Autorité environnementale

Avis délibéré de l'Autorité environnementale sur le projet d'aménagement de sauts sur le fleuve Oyapock et la rivière Camopi (Guyane)

N°Ae : 2014- 12

Projets d'aménagement du Saut Pakoussili Itou : sites des déroctages (A et B), cheminement au Brésil (C), cheminement en France (D) (source Etude d'impact p50)

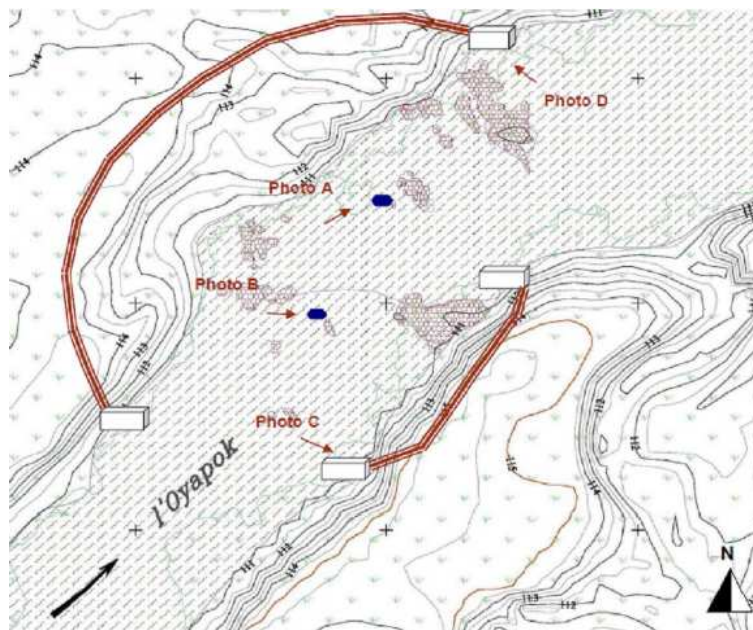
L'enquête publique portera uniquement sur les aménagements situés en France. Dans ces conditions et en l'état actuel du dossier, le projet se résumerait à l'aménagement de quatre sauts et l'aménagement du saut Pakoussili Itou qui comportera un déroctage et le cheminement en partie française, ce qui, selon le dossier, constituerait l'option la plus défavorable pour l'environnement.

L'Ae recommande au maître d'ouvrage de préciser, au stade de l'enquête publique, le choix qui sera effectué par le maître d'ouvrage, selon l'avancement des discussions avec la partie brésilienne, tout particulièrement pour le saut Pakoussili Itou.

Compte tenu du poids crucial de l'avis du Brésil pour les contournements des sauts Kachiri et Pakoussili Itou, l'Ae recommande que l'étude explicite le choix du maître d'ouvrage, en cas de refus d'intervention du Brésil sur ces deux sauts et, le cas échéant, précise les impacts des options retenues, tout particulièrement si ceci devait conduire à retenir la variante « déroctage » sur le saut Kachiri et « contournement en France » sur le site Pakoussili Itou, variantes pourtant présentées comme défavorables dans l'étude d'impact - pour les piroguiers dans le premier cas, pour les piroguiers et l'environnement dans le second cas. L'Ae recommande que l'étude d'impact détaille les mesures prévues par le maître d'ouvrage pour éviter, réduire et compenser les impacts correspondants.

Compte tenu du fait que les aménagements auraient néanmoins un impact faible, la seule option sur laquelle ces mesures devraient être approfondies est celle consistant à aménager le cheminement du saut Pakoussili Itou sur la rive française, en cas d'abandon de l'option brésilienne dans l'éventualité d'un refus du Brésil.

L'Ae recommande au maître d'ouvrage de préciser les mesures d'évitement, de réduction et de compensation qu'il s'engage à mettre en œuvre en cas d'aménagement du contournement sur la rive française du site Pakoussili Itou.
